Il testo in esame è il documento “STUDIO DI IMPATTO AMBIENTALE – SINTESI NON TECNICA” Doc. PP2 C3C TS3 0105 A AP NOT. Dall’esame complessivo del documento emergono numerose problematiche legate agli aspetti sanitari, con possibili pesanti ricadute sulla salute pubblica.

10. SICUREZZA DELLE GALLERIE FERROVIARIE

Figura SGF.1 - Schema di sintesi della parte comune (*Sintesi obiettivi*, fig. 5, pag. 15/50)

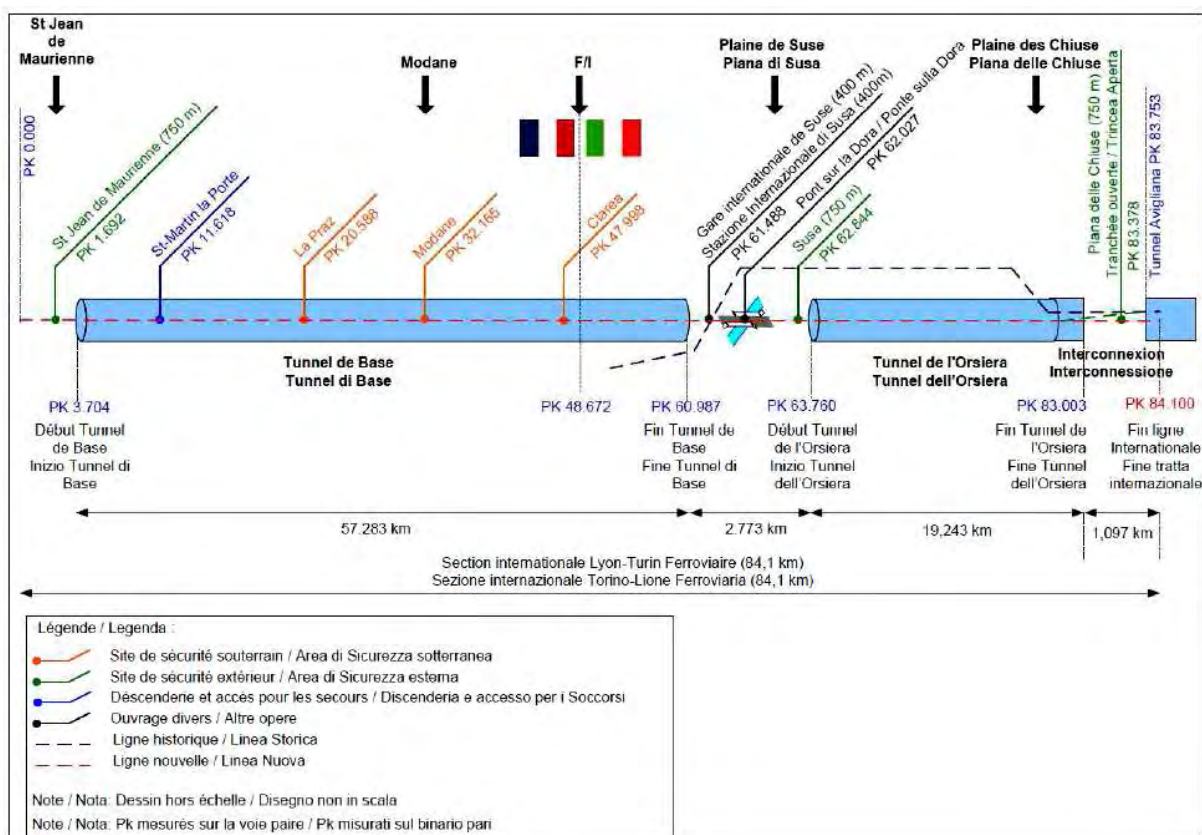
Le due gallerie sono separate da un tratto all'aperto di lunghezza di poco inferiore a 3 km, nel quale è collocata l'Area di Sicurezza di Susa (Figura SGF.1).

la separazione fra le due gallerie è costituito da un tratto all'aperto di lunghezza pari 2.773 m ovvero superiore a 500 m (vedi Figura SGF.1) ed esiste una possibilità di accesso/uscita verso l'Area di Sicurezza esterna di Susa collocata in tale tratto aperto. Pertanto la sequenza del Tunnel di Base e del Tunnel dell'Orsiera non può essere considerata come una galleria unica, in quanto risultano vanificate entrambe le condizioni fissate in merito dalla STI (punto 1.1.2), come illustrato al paragrafo precedente. Di conseguenza il Tunnel di Base e il Tunnel dell'Orsiera sono da considerare inequivocabilmente come due gallerie ferroviarie distinte e separate. L'applicazione delle normative vigenti e l'effettuazione dell'Analisi di Rischio deve pertanto avvenire in modo separato per ciascuna galleria. I documenti costituenti la sezione "Sicurezza" del *Progetto Preliminare*, sono redatte in difformità da questa definizione. Infatti nel documento *Sintesi obiettivi* si esplicita quanto segue:

A meno delle banali discrepanze tra i numeri⁵⁹, da quanto sopracitato appare evidente che le valutazioni inerenti gli aspetti di sicurezza contenute nel *Progetto Preliminare* sono tutte basate sull'assunzione di considerare la sequenza del Tunnel di Base e del Tunnel dell'Orsiera come una galleria unica. Inoltre il perimetro di analisi è allargato all'intero tracciato della parte comune, includendo anche i tratti all'aperto precedenti l'imbocco del Tunnel di Base sul lato francese e quelli delle interconnessioni di Susa e della Piana delle Chiuse.

considerati come un tunnel unico". Questa definizione del perimetro di analisi è difforme e incompatibile con la STI.
